## BYRÅDSSAK 215/25 BISKOP GUNNERUS' GATE 14 B BØR TREKKES

**Oslo Elveforum og Miljøforeningen Akerselvas Venner anmoder innstendig byrådet om å trekke byrådssak 215/25, der byrådet anbefaler bystyret å vedta KLP Eiendoms planforslag (alternativ 1) for Biskop Gunnerus' gate 14 B. Både alternativ 1 og alternativ 2 bør forkastes.**

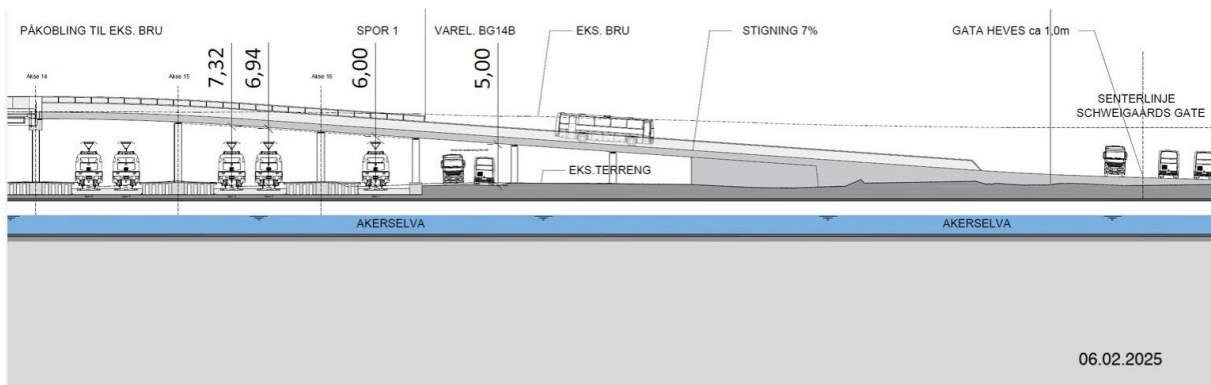
Bane NOR omtaler nedrampingsforslaget i brev av 9. oktober 2025 til Galleri Oslo Utvikling og skriver at de «har gått gjennom det tekniske underlaget som er oversendt og mener beskrevne løsninger er akseptable for videre prosess» (PBE-sak 2025/06973-5/2). Lengdesnittet som gjengis under, med en frihøyde på 6,00 m under Nylandsbrua for spor 1, er blitt akseptert av Bane NOR.

Som det fremgår av lengdesnittet, vil Schweigaards gate måtte heves med ca. 1,0 m ved en realisering av dette nedrampingsforslaget. Dette er uheldig så nærme Tollbygningen, og heller ikke optimalt ved en realisering av KLPs planforslag med gjenbruk av eksisterende bygningsmasse, men ville ha vært positivt for Akerselvallmenningen dersom Akerselva ble åpnet under og sør for Schweigaards gate / Biskop Gunnerus' gate med gangforbindelser under ei ny Schweigaards bru på begge sider av elva, koplet sammen med gangkulverter under sporområdet helt ut til Operaen og Munch, slik PBE la opp til i områdeprogrammet for Oslo S. Men nedrampingsforslaget umuliggjør gjenåpning av Akerselva.

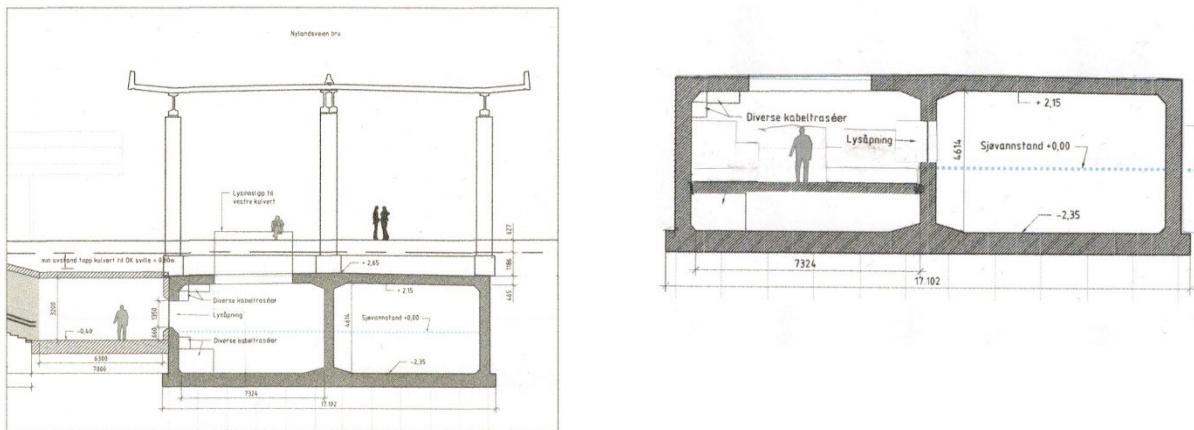
Under til venstre gjengis en av illustrasjonene med gangkulvert langs vestsiden av tvillingkulverten. Det vil også være mulig å legge gangforbindelsen inne i vestre eller østre elvekulvert. Under til høyre presenteres en enkel skisse av en slik løsning i vestre elvekulvert. Trapp og heis opp til plassformene kan legges inn også her ved å åpne opp tvillingkulvertens vestvegg. Sistnevnte løsning vil være langt billigere enn å bygge en tredje kulvert langs Akerselvas tvillingkulvert, men begrenser kulvertens vannkapasitet. Ved en kombinasjon av stormflo og ekstremflom vil gangkullerten måtte stenges slik at vannet kan strømme fritt også gjennom den øverste delen av den vestre elvekulverten.

En gangkulvert under sporområdet på Oslo S (*low line*) med atkomst opp til plassformene på Oslo S kan være et alternativ til en forbindelse over sporområdet (*high line*) med atkomst ned til plassformene. Høydeforskjellen mellom gangforbindelse og plassformer blir langt mindre med *low line* enn *high line*.

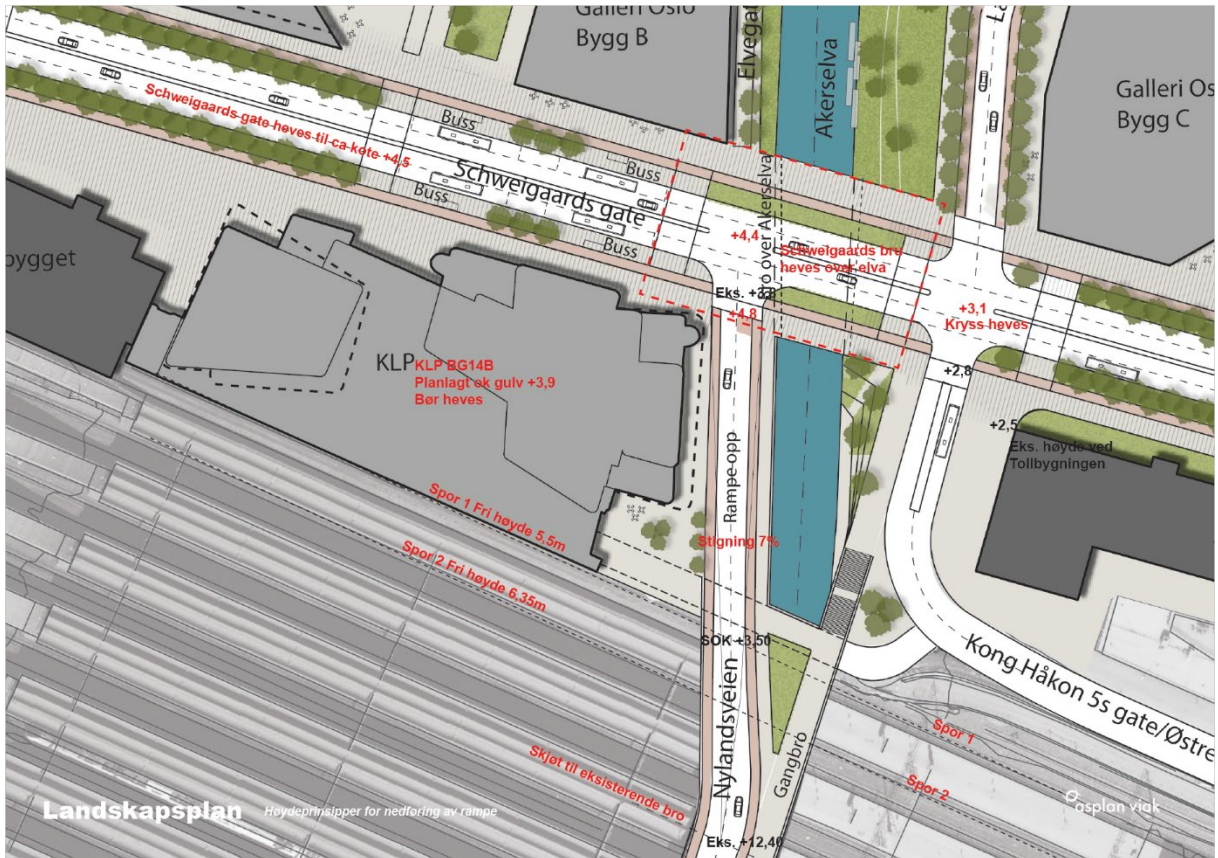
**Galleri Oslo Utvikling foreslo opprinnelig (i 2021) å rampe Nylandsbrua ned i Schweigaards gate vest for Akerselva, noe som gjør det mulig å gjenåpne Akerselva på hele strekningen ned til nordsiden av sporområdet, jf. illustrasjonen på neste side med nedrampingen lagt langs og helt inntil Akerselva. Dette er selvsagt en langt bedre løsning for Akerselva og Akerselvallmenningen enn Galleri Oslo Utviklings nåværende forslag om å rampe Nylandsbrua ned i Schweigaards gate oppå Akerselvas tvillingkulvert.**

En realisering av Galleri Oslo Utviklings nedrampingsforslag fra 2021 forutsetter at bygningsmassen i Biskop Gunnerus' gate 14 B trekkes tilbake fra Akerseelva. Ved nedramping vest for elva bør imidlertid nedrampingen skje 15–20 m lenger vest slik at det kan etableres et grøntdrag av tilsvarende bredde mellom rampe og Akerseelva på elvas vestsida. Bygningsmassen må da trekkes lenger tilbake fra Akerseelva enn på illustrasjonen over.

Ved å rampe Nylandsbrua ned i Biskop Gunnerus' gate / Schweigaards gate lenger vest enn på illustrasjonen over økes samtidig avstanden mellom utkjøringen fra Nylandsbrua og utkjøringen fra Kong Haakon 5.s gate ytterligere sammenholdt med en nedramping av Nylandsbrua oppå Akerseelvas tvillingkulvert. Dermed bedres trafikkavviklingen betraktelig for både bil- og busstrafikken. Jf. ViaNovas innvendinger mot nedramping oppå tvillingkulverten.

I «Mulighetsstudie om Oslo bussterminal» illustrerte ViaNova to alternativer med nedramping av Nylandsbrua mot øst, dvs. langs nordsida av sporområdet, med utkjøring i Schweigaards gate via Annette Thommessens plass. Illustrasjonene gjengis under (PBE-sak 201114771-109/2, s. 86).

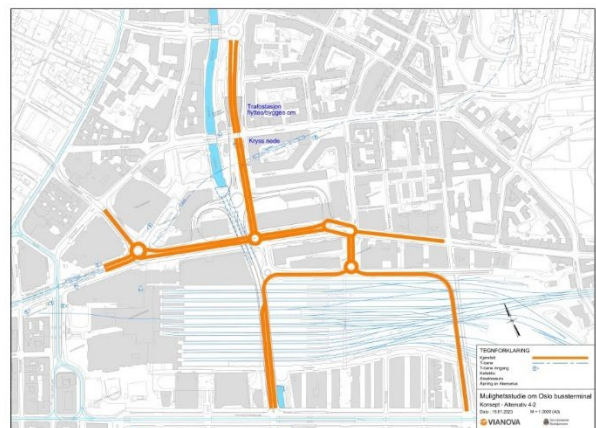
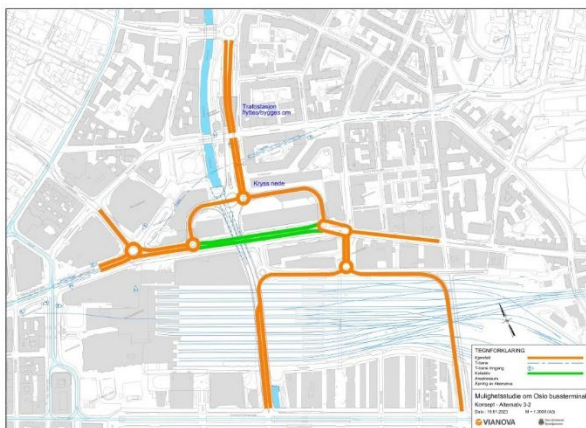
Nedramping mot øst og utkjøring i Schweigaards gate ble kommentert slik av ViaNova (s. 86):

I begge alternativene er eksisterende Nylandsveien bru revet nord for sporområdet og Nylandsveien går nordover på bakkeplan og krysser Grønland i plan. Løsningen gir mulighet for å åpne Akerselva og legger godt til rette for en bymessig løsning nord for nedrampingene. Men kryssløsningene mellom Nylandsveien x Ring 1 og krysset Schweigaards gate x Tøyenbekken er vurdert å være for krevende til at det gir tilstrekkelig kapasitet og fremkommelighet og løsningen er forkastet.

**Ved å lede Kong Haakon 5.s gate ut i Schweigaards gate via Annette Thommessens plass, men unnlate å lede trafikken fra Nylandsbrua ut samme sted, dvs. droppe nedrampingene mot øst og i stedet rampe Nylandsbrua ned mot nord 15–20 m vest for Akerselva, kan trafikken avvikles på en langt bedre måte enn med alternativene som er illustrert nederst på forrige side. I tillegg til at Akerselva kan gjenåpnes i full bredde hele veien ned til nordsiden av sporområdet med et grønt 15–20 m bredt belte langs vestsiden av elva, vil en da kunne opparbeide et 30–35 m bredt grønt belte langs Akerselvas østside helt ned til sporområdet. Byen vil da få et fantastisk turdrag også langs denne delen av Akerselva.**
